# RENESAS TECHNICAL UPDATE

製品分類	MPU & MCU	発行番号	TN-16C-A238A/J	Rev.	第1版
題名	R32C/116A グループ ユーザーズマニュアル ハードウェア編に関する仕様の削除ならびに誤記訂正		情報分類	技術情報	
適用製品	R32C/116A グループ	対象ロット等	関連資料	R32C/116A グループ ユーザーズマニュアル ハードウェア編 Rev.1.10 (R01UH0213JJ0110)

R32C/116A グループ ユーザーズマニュアル ハードウェア編 Rev.1.10 において仕様の削除ならびに誤記がありましたので、以下のとおり連絡、訂正いたします。

図18.1を以下のとおり訂正いたします。

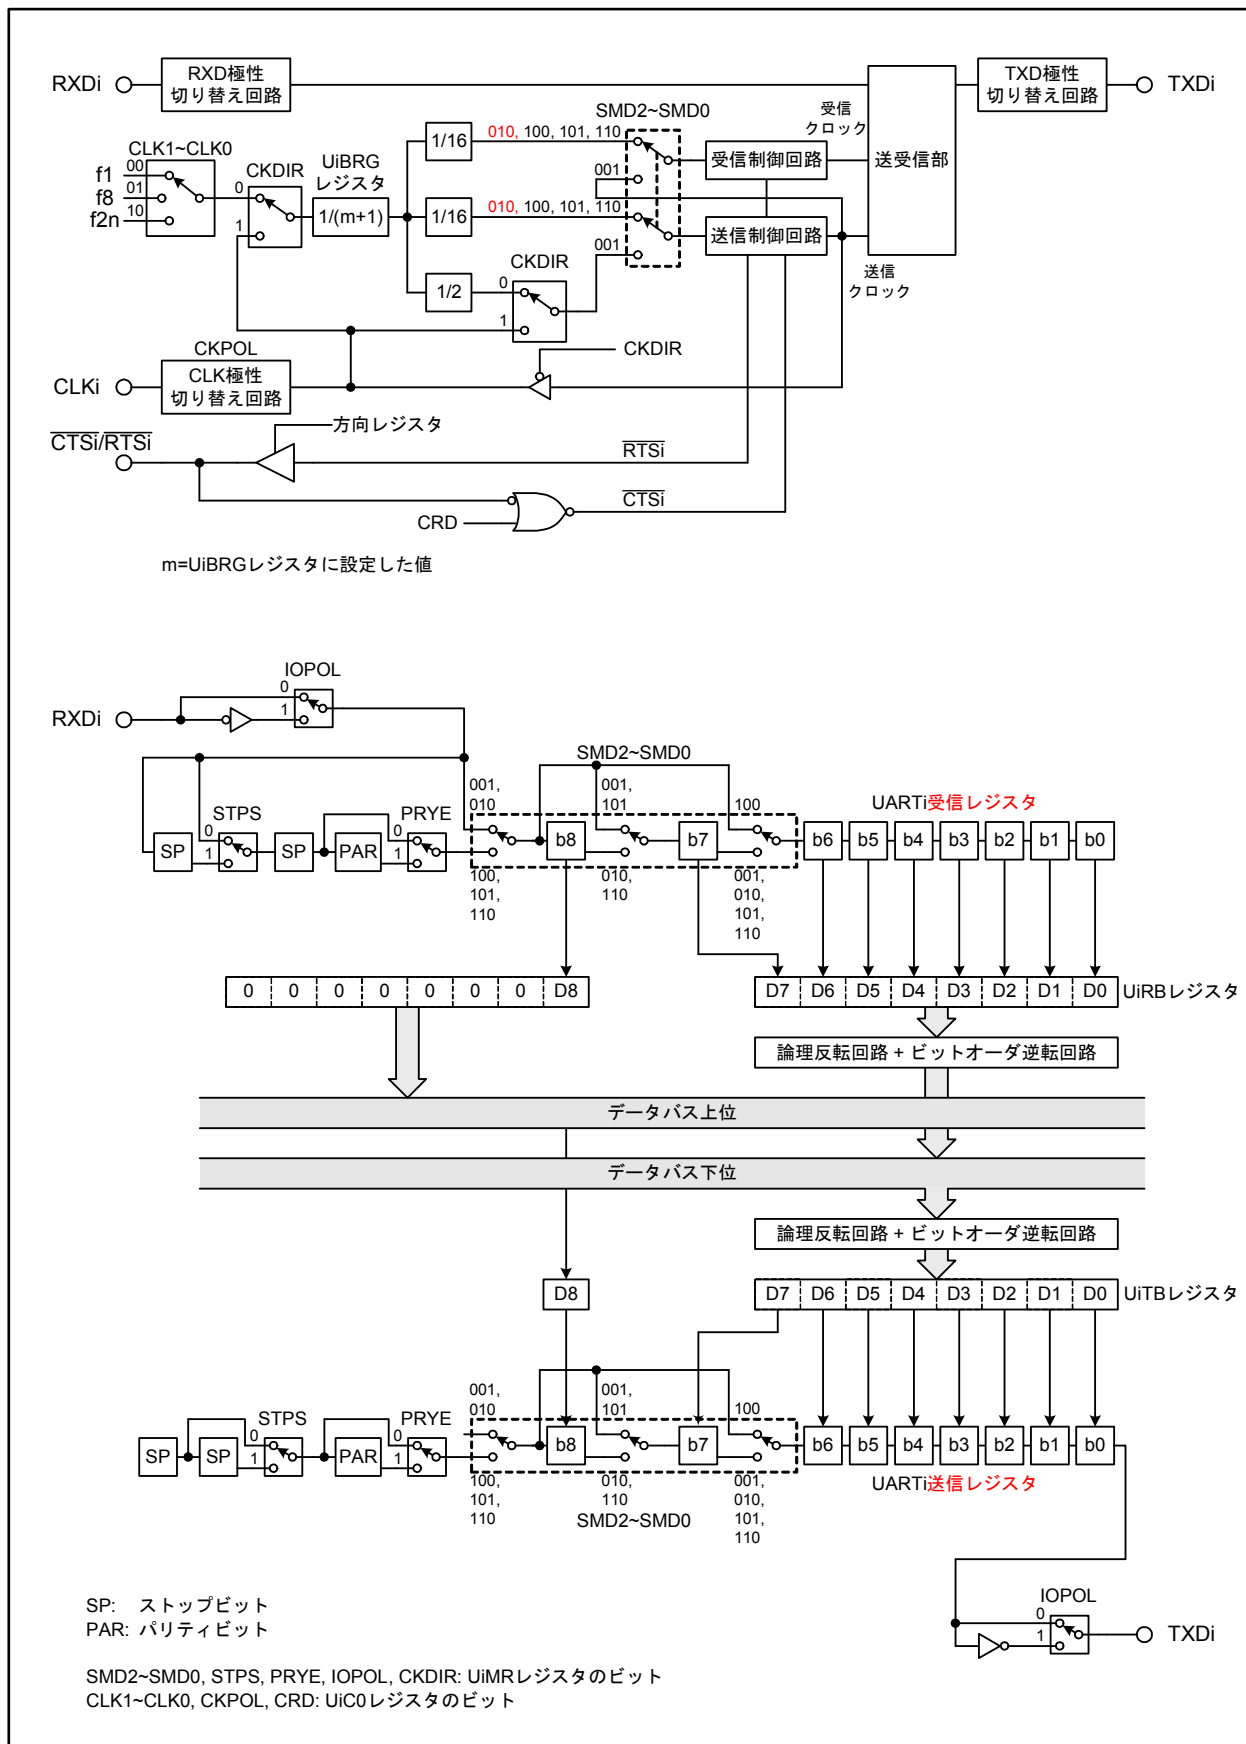
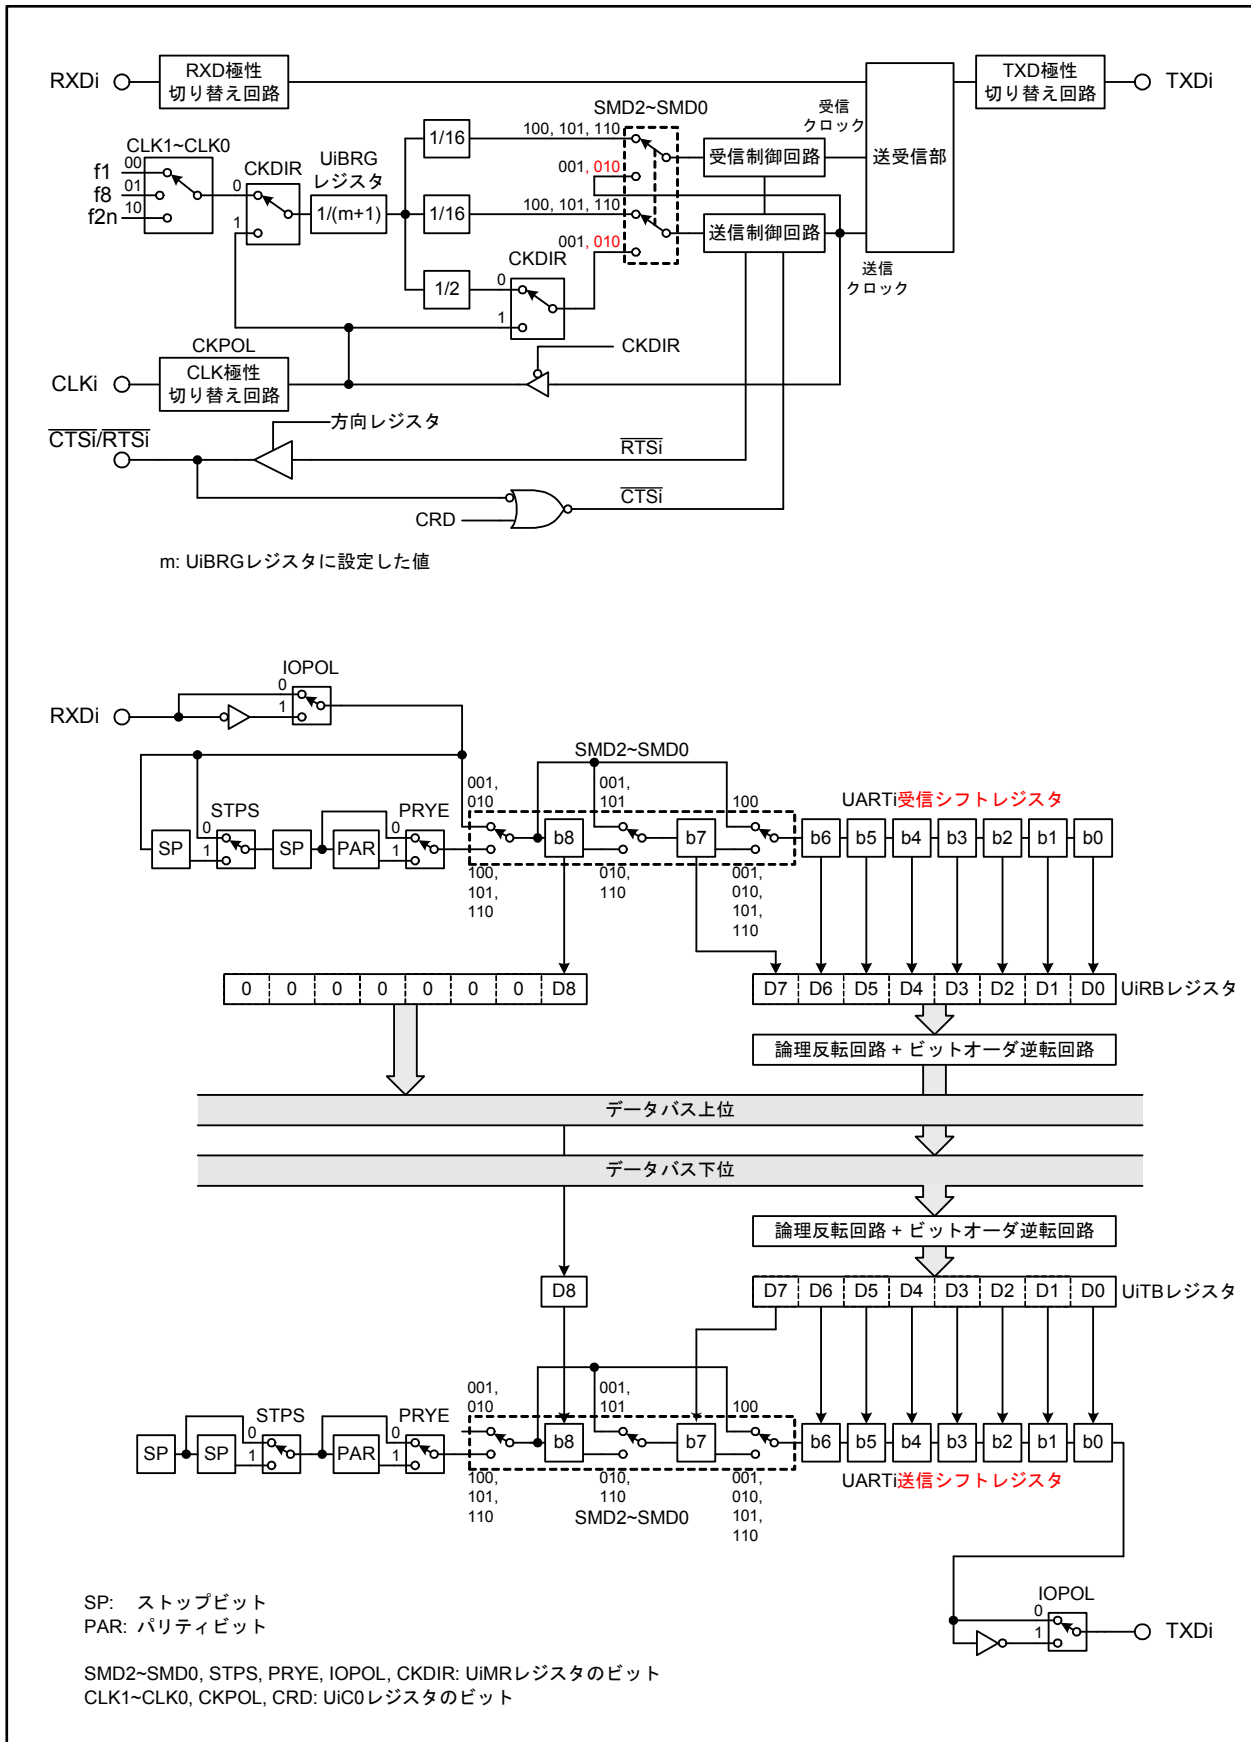
•Page 237 of 536

図18.21を以下のとおり訂正いたします。

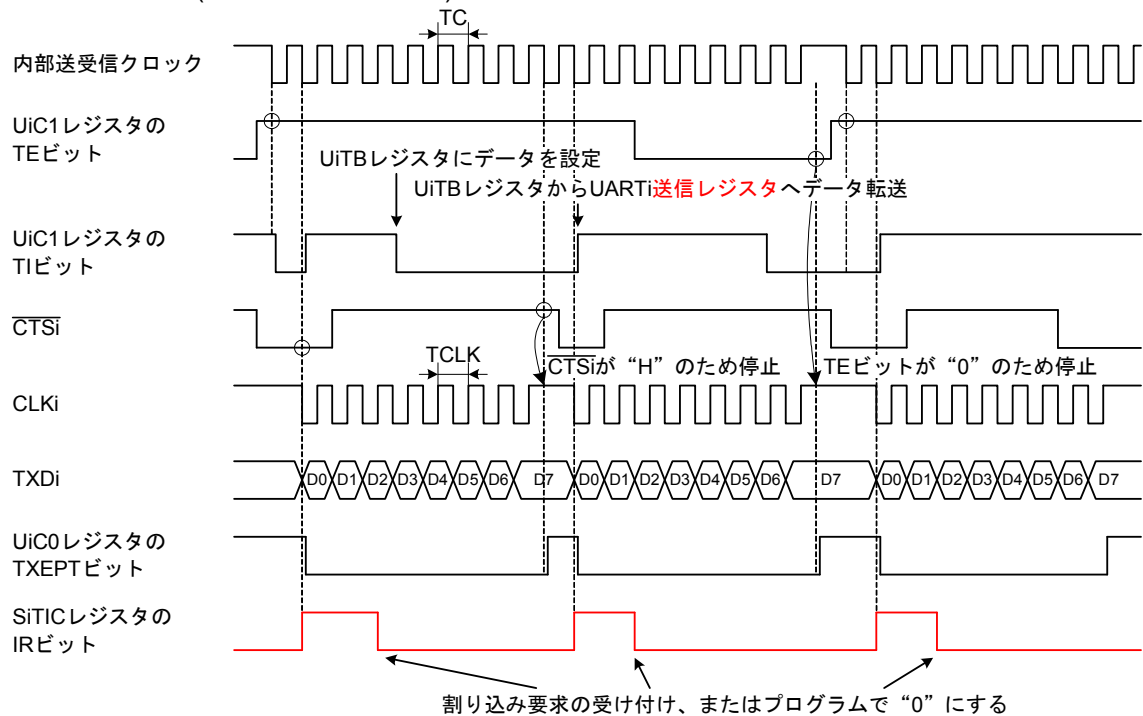
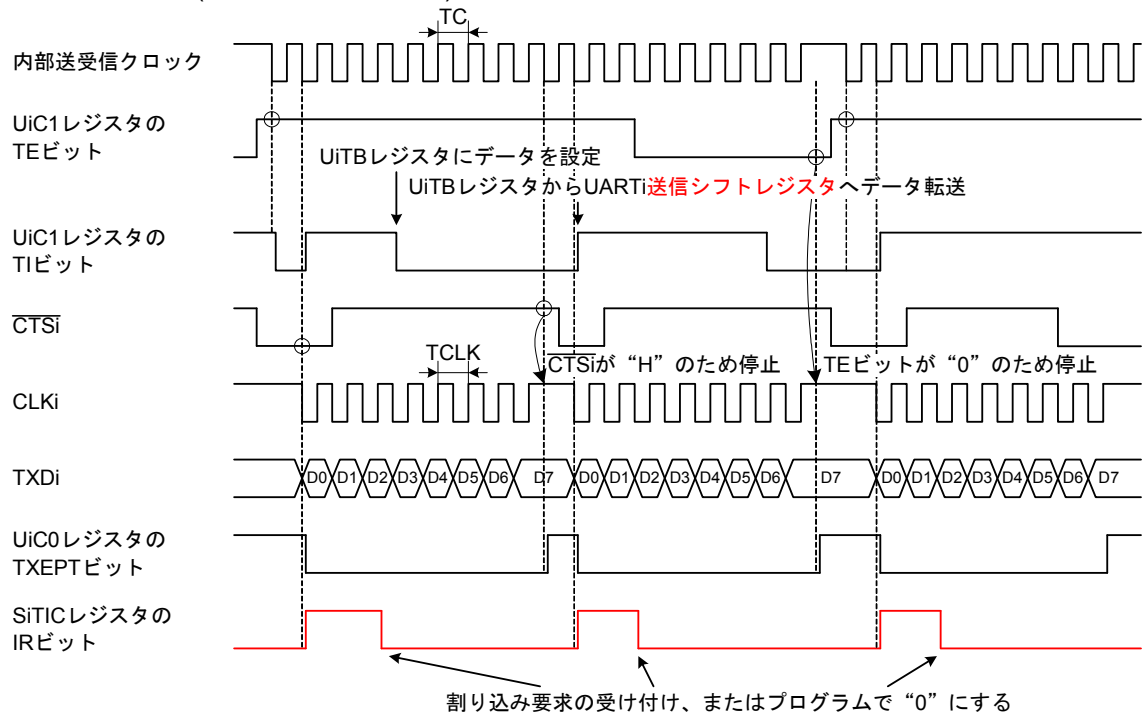
•Page 256 of 536

【正】

送信タイミング例 (内部クロック選択時)

この図は以下の設定条件の場合です。

- ・UIMRレジスタのCKDIRビット=0 (内部クロック選択)
- ・UIC0レジスタのCRDビット=0 (CTS機能許可)
- ・UIC0レジスタのCKPOLビット=0 (送受信クロックの立ち下がりで送信データ出力)
- ・UIC1レジスタ、U78CONレジスタ、U910CONレジスタのUiIRSビット=0 (送信バッファ空で割り込み要求発生)

図18.28を以下のとおり訂正いたします。

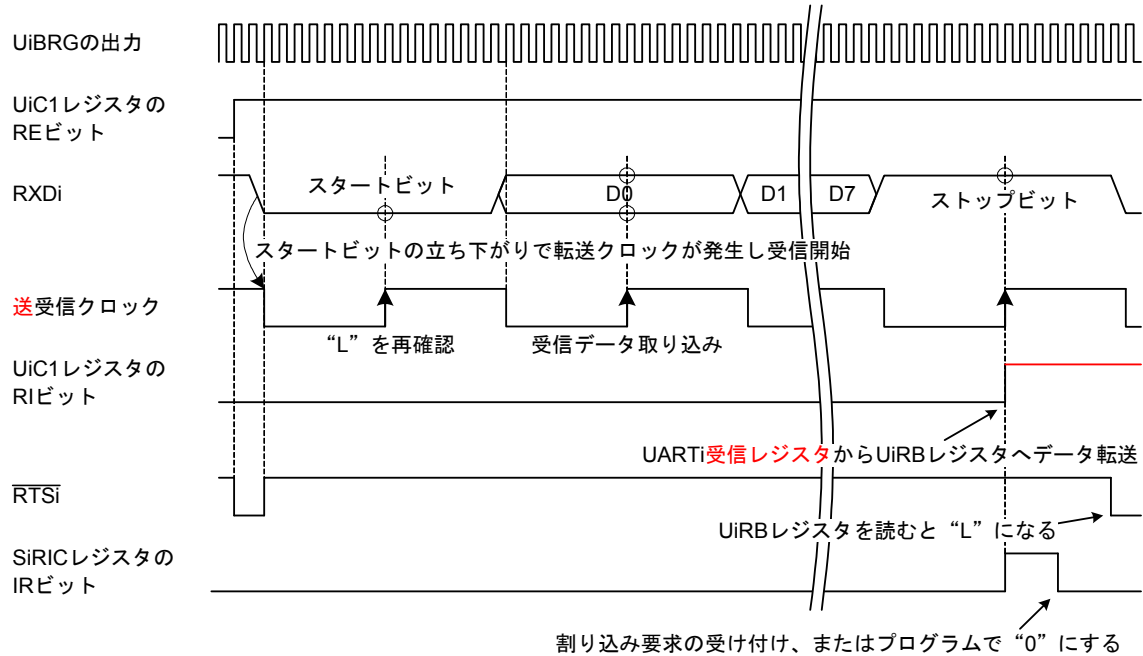
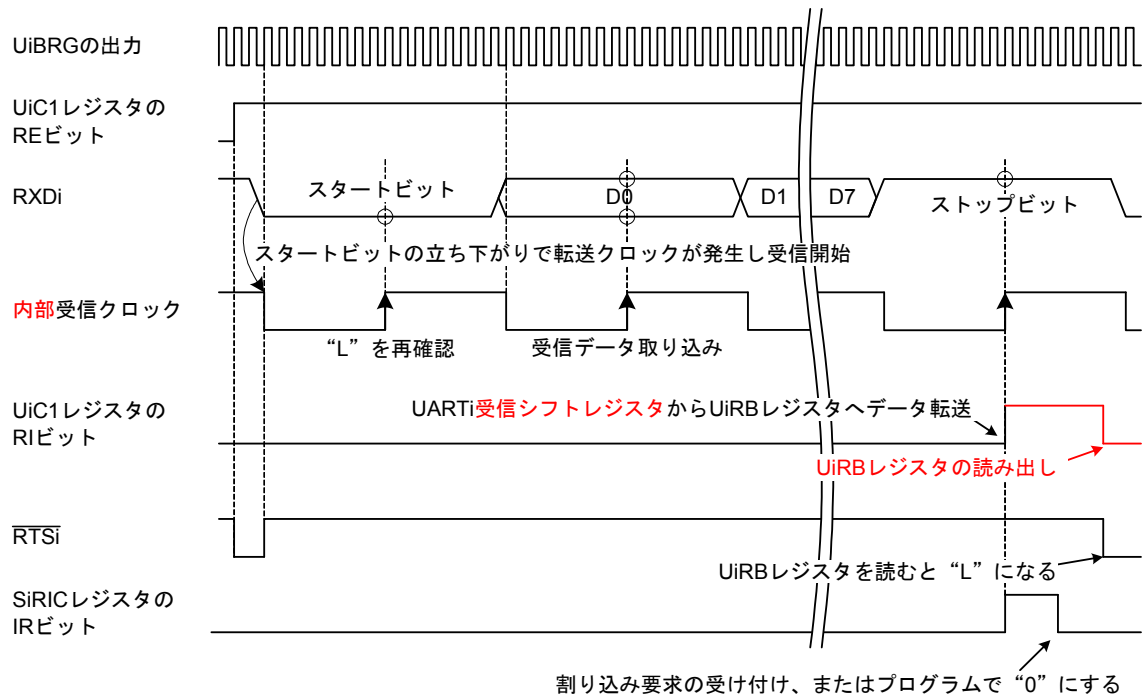
•Page 266 of 536

【正】

キャラクタ長8ビット時の受信タイミング例 (パリティなし、1ストップビット)

上記タイミング図は以下の設定条件の場合です。  
 ・UiMRレジスタのPRYEビット=0 (パリティなし)  
 ・UiMRレジスタのSTPSビット=0 (1ストップビット)
